ПАСПОРТ
ДОСТУПНОСТИ ОБЪЕКТА
СОЦИАЛЬНОЙ ИНФРАСТРУКТУРЫ
НА ДОСТУПНОСТЬ ДЛЯ ИНВАЛИДОВ
И МАЛОМОБИЛЬНЫХ ГРУПП НАСЕЛЕНИЯ
(Заключение по обследованию объекта социальной инфраструктуры)

Общезнание № 12
ФГБОУ «Тюменский индустриальный университет»
г. Тюмень, ул. Киевская, д. 80

ПАСПОРТ ДОСТУПНОСТИ
объекта социальной инфраструктуры (ОСИ)
№ 79-00

фотография №17

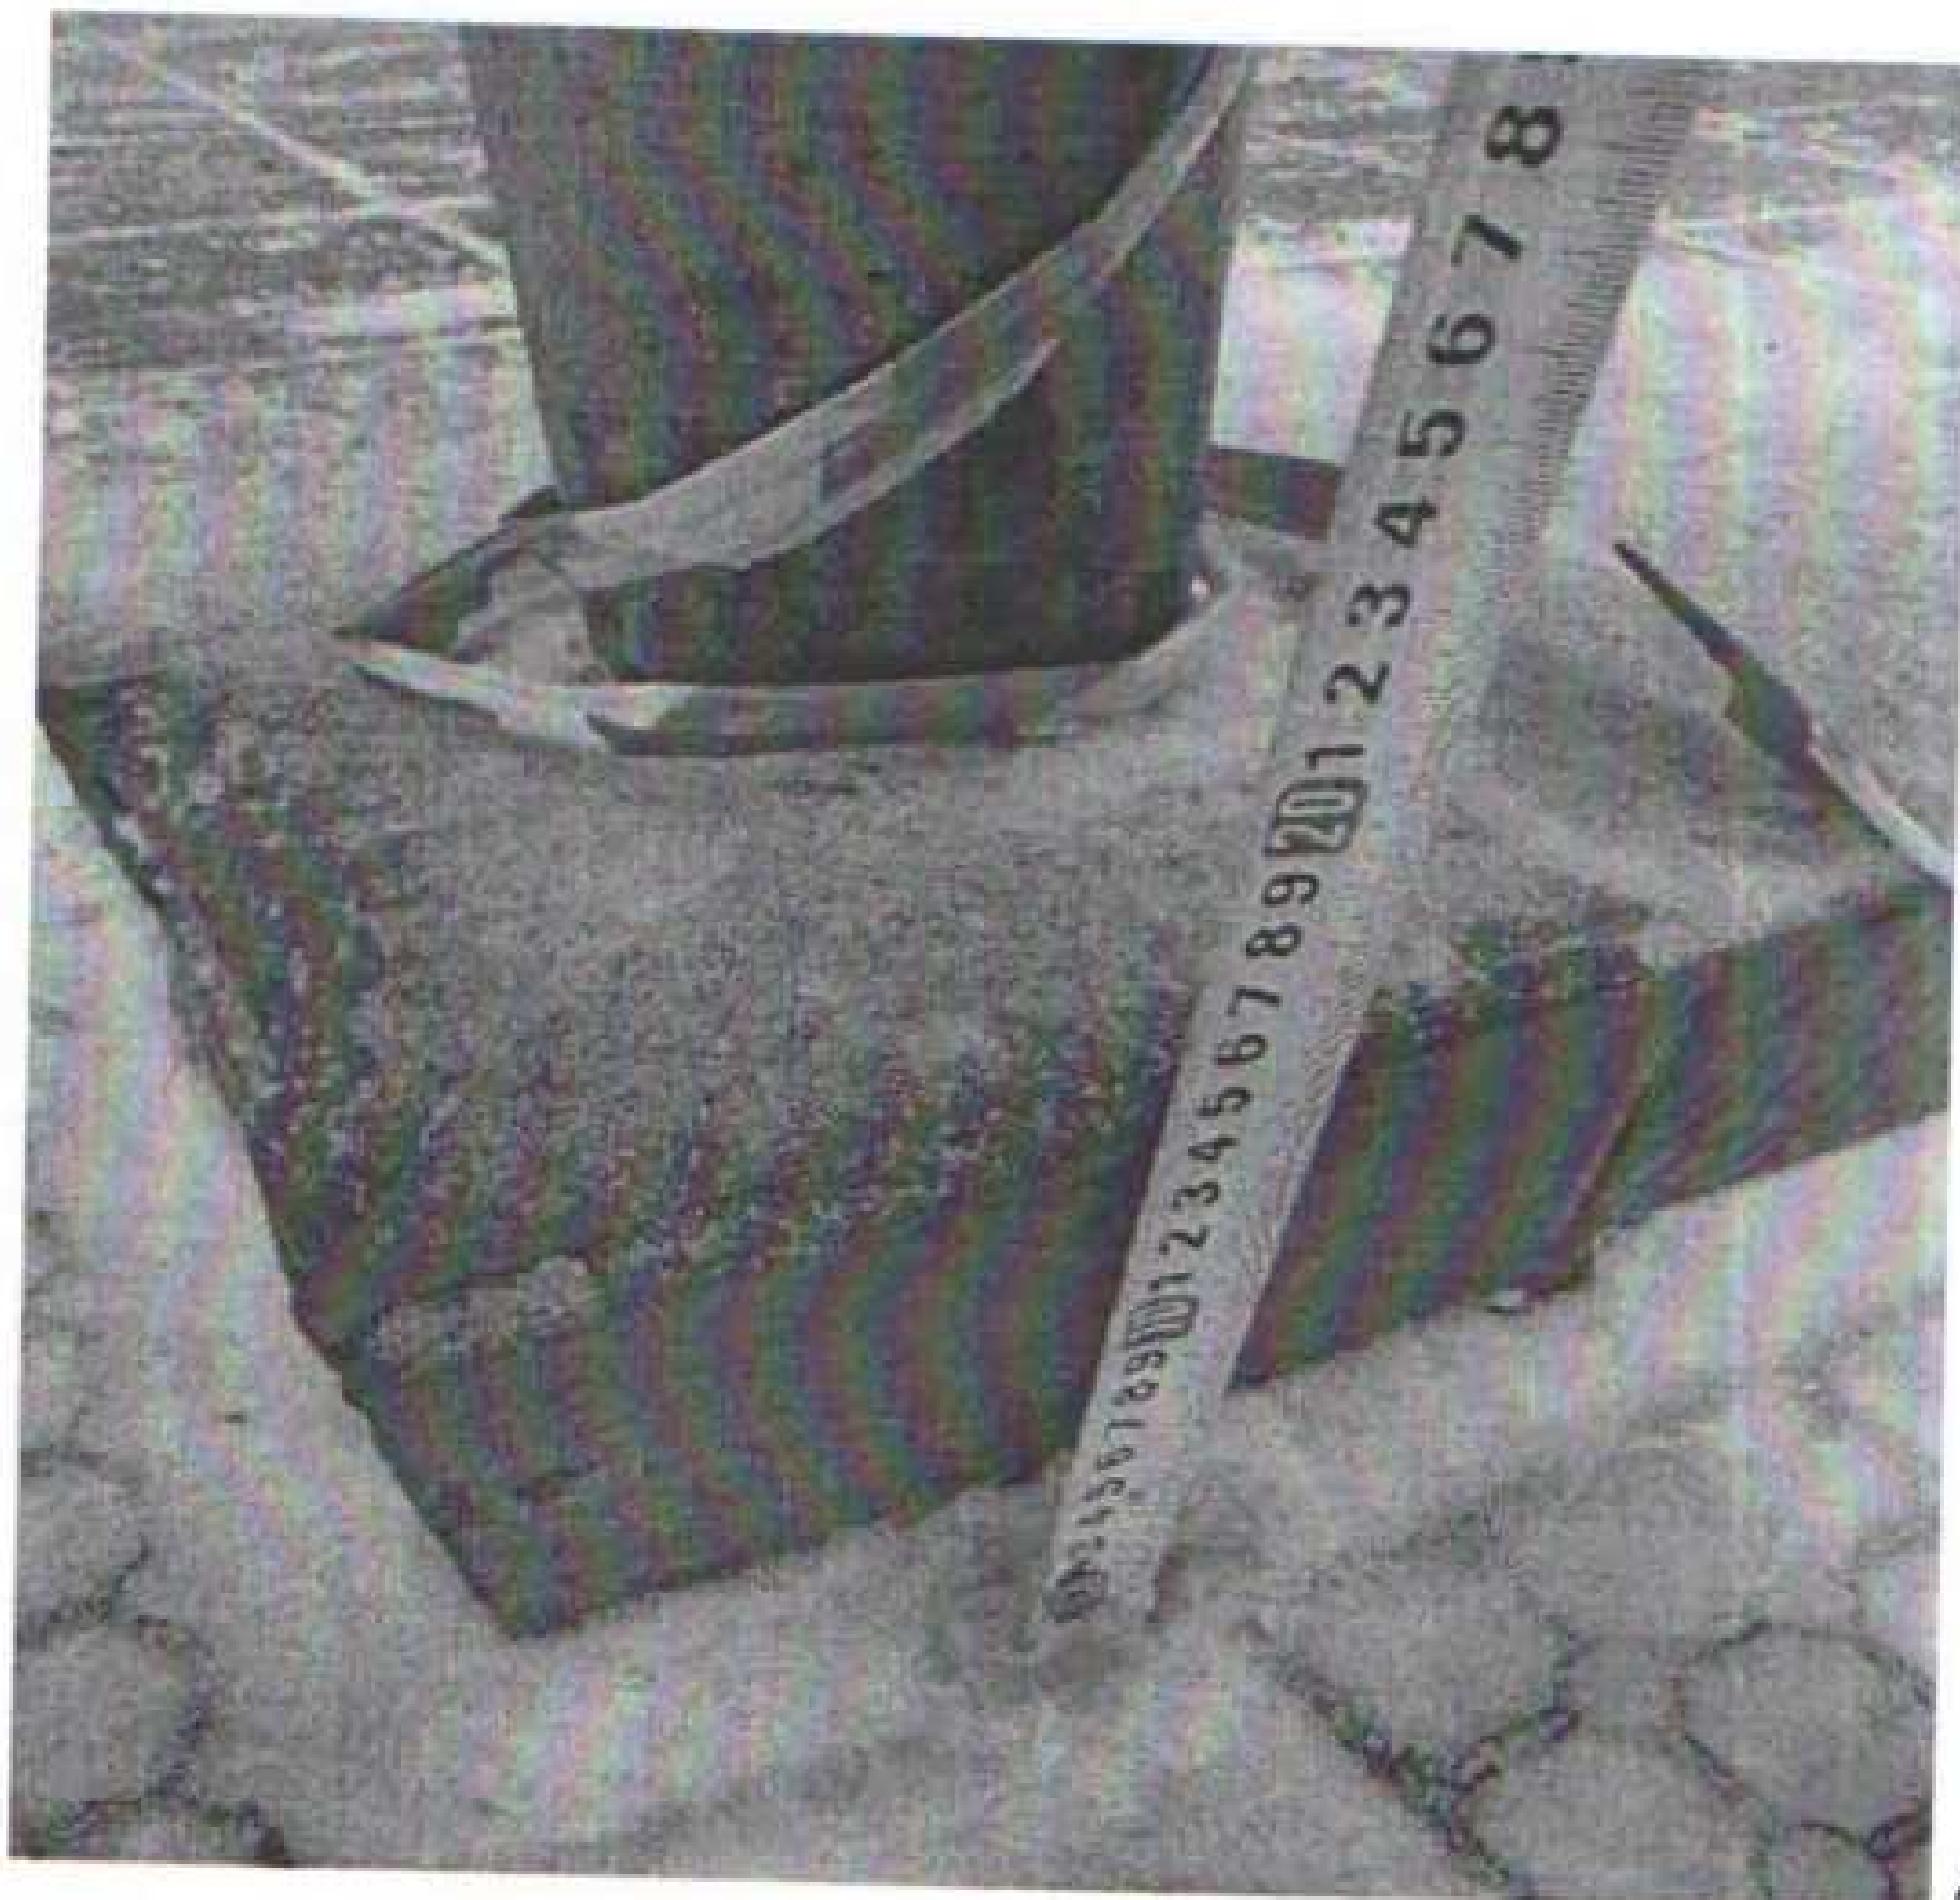
2.3	Входная площадка (перед дверью)	есть	-	17, 18	-высота входной площадки 0,15м; -перед площадкой отсутствует наземный тактильно-контрастный указатель; -конур площадки не выделен контрастным цветом; -отсутствуют опорные поручни. -отсутствует пиктограмма «доступность для инвалидов»; - отсутствует информационная табличка с наименованием учреждения дублированная шрифтом Брайля; -отсутствует кнопка вызова помощи; - отсутствует противоскользящее покрытие на горизонтальной поверхности площадки; -отсутствует электронное информационное табло (бегущая строка).	К, О, С, Г,У	-обустроить тактильно-контрастный указатель, выполняющий функцию предупреждения, за 0,3м до площадки глубиной 0,5-0,6м; - конур площадки выделить контрастным цветом; -установить опорные поручни в соответствии с требованиями ГОСТ Р 51261-2017;. - установить информационную табличку с наименованием учреждения дублированную шрифтом Брайля; - установить пиктограмму доступности объекта; -предусмотреть противоскользящее покрытие по всей горизонтальной	Текущий ремонт, индивидуальное решение с ТСР

фотография №26

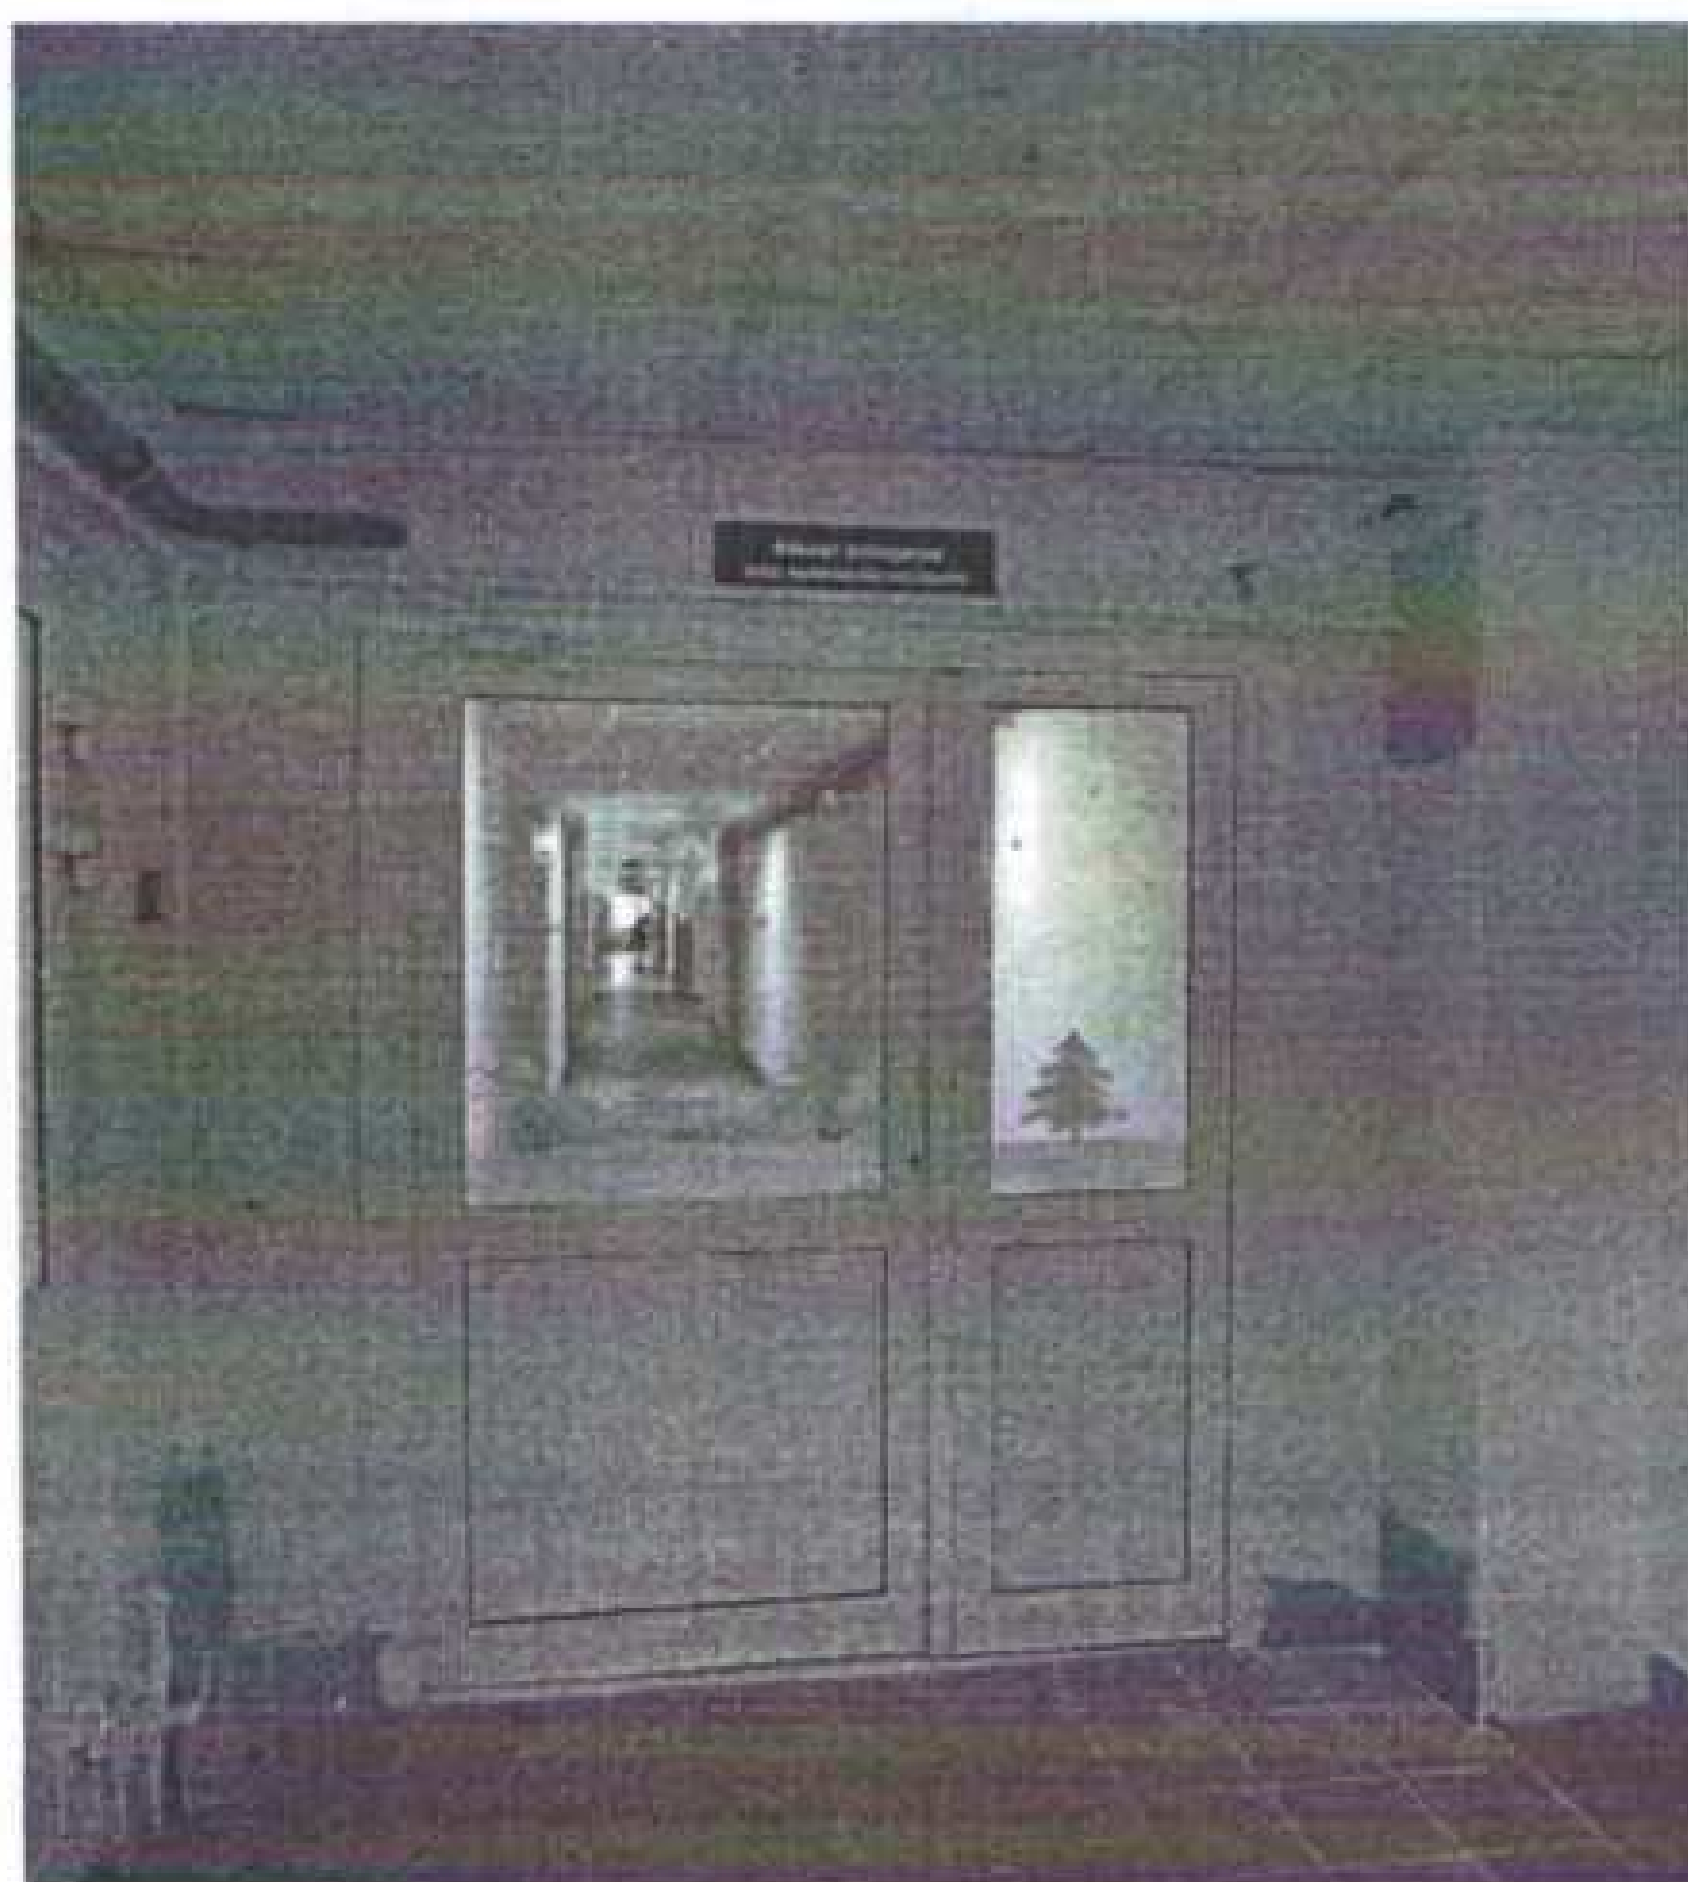
1.1	Коридор (вестибюль, зона ожидания, галерея, балкон, фойе)	есть	по плану	26, 32-43	- отсутствует информационная табличка (оказание ситуационной помощи); - высота стойки (окна) дежурного превышает 0,85 м; - около теплого перехода присутствует одиночная ступень высотой 0,13м.	К, О, С, У, Г	- установить информационную табличку (оказание ситуационной помощи); - понизить часть стойки окна до 0,85 м; - контур одиночной ступени выделить контрастным цветом; - предусмотреть приставной мини-пандус к ступени.	Текущий ремонт, индивидуальное решение с ТСР, организационные мероприятия
